COMISSÃO NORMATIVA DO DESENVOLVIMENTO URBANO - CNDU

Relatório nº 04/2.011

Processo nº 41.427/2011 – PMF (Nº 1.924/2011 e Nº 5.783/2010 - SEMAM)

- . Interessado: Marquise centros Empresariais Ltda.
- . Atividade Pretendida: Shopping Center.
- . Solicitação: Alvará de Construção.
- . Enquadramento: Grupo: Comercial – Subgrupo: Comércio e Serviços Múltiplos – CSM, como Shopping Center / Centro de Compras (código 70.40.81) e Classe PGT3 (Projeto Especial).
- . Zoneamento: Zona de Requalificação Urbana (ZRU 1)
- . Localização: Rua Germano Frank esquina com Rua Carlos Amora, bairro Parangaba.

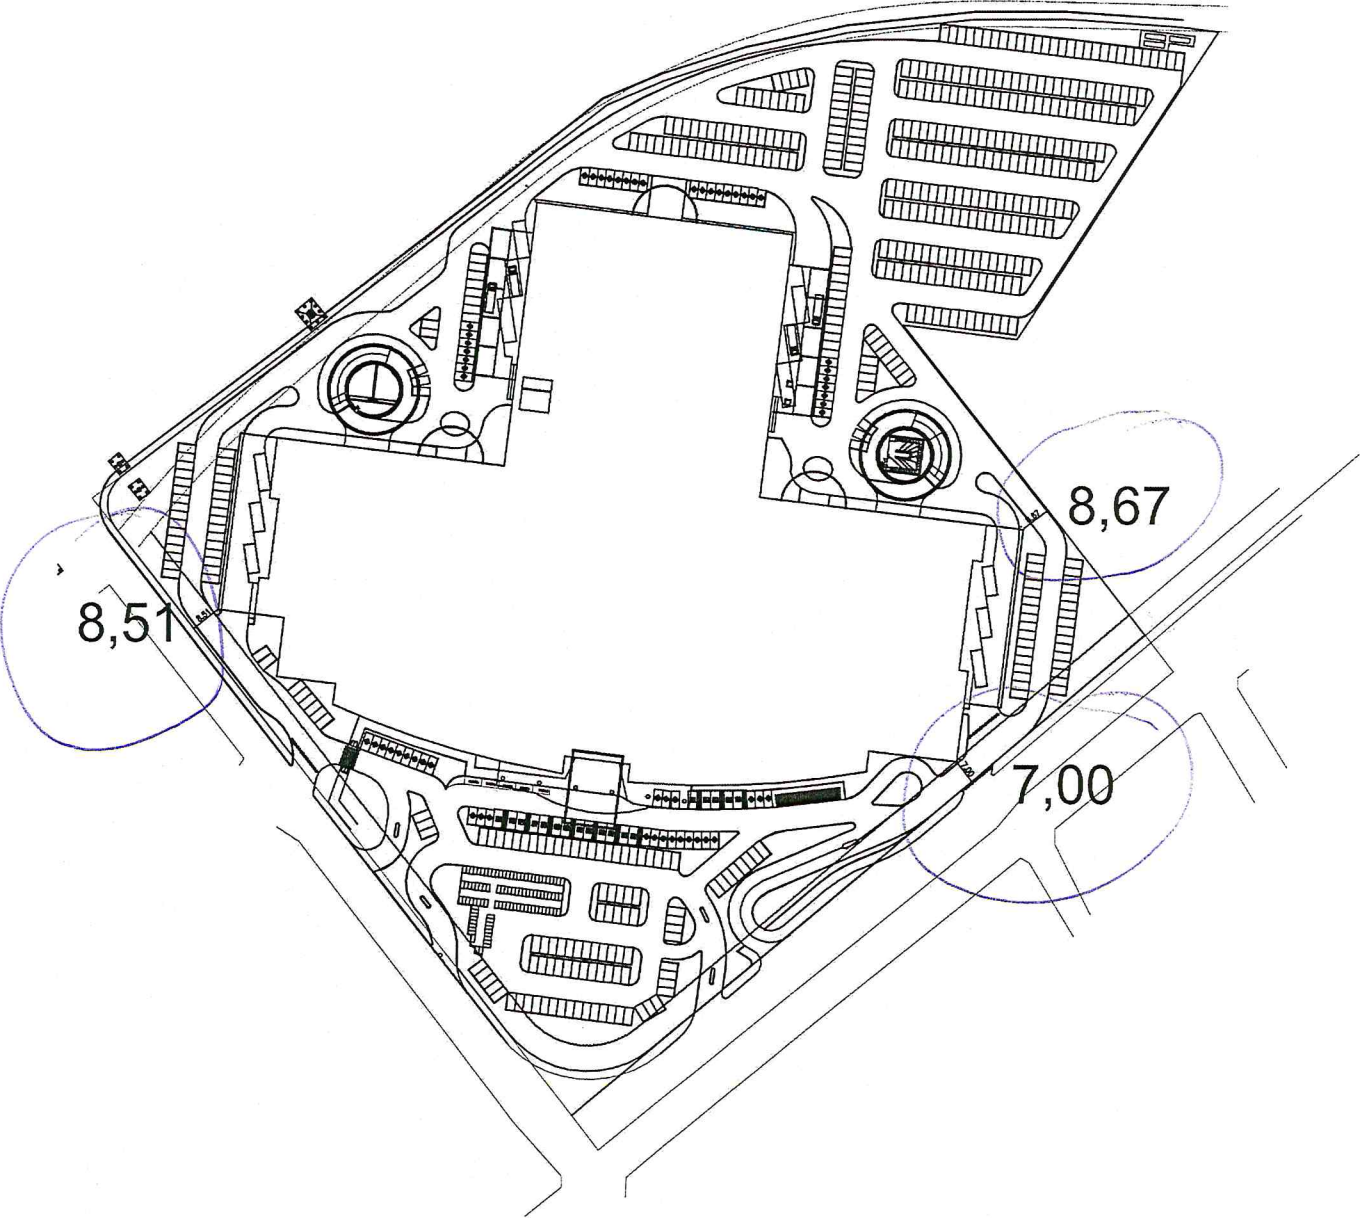
Projeto atende a Lei quanto à adequabilidade a via, TO, IA, TP e gabarito.

Recuos (10,00m) deficitários em três pontos (em quina)

- . Alargamento Rua Germano Frank = 7,00m;
- . Rua Carlos Amora = 8,51m;
- . Prolongamento Rua Samuel Gurgel = 8,67m.

Vagas de estacionamento (segundo o RIST = 920 vagas)

Projeto prevê 1.156 vagas para automóveis, 100 vagas para motos, 12 vagas para veículos de carga, 5 vagas para taxis e 55 vagas para bicicletas.

Acesso de veículos por faixas de aceleração / desaceleração, com área de acumulação dentro dos limites do terreno e disciplinado por categoria (automóveis, utilitários e de carga).
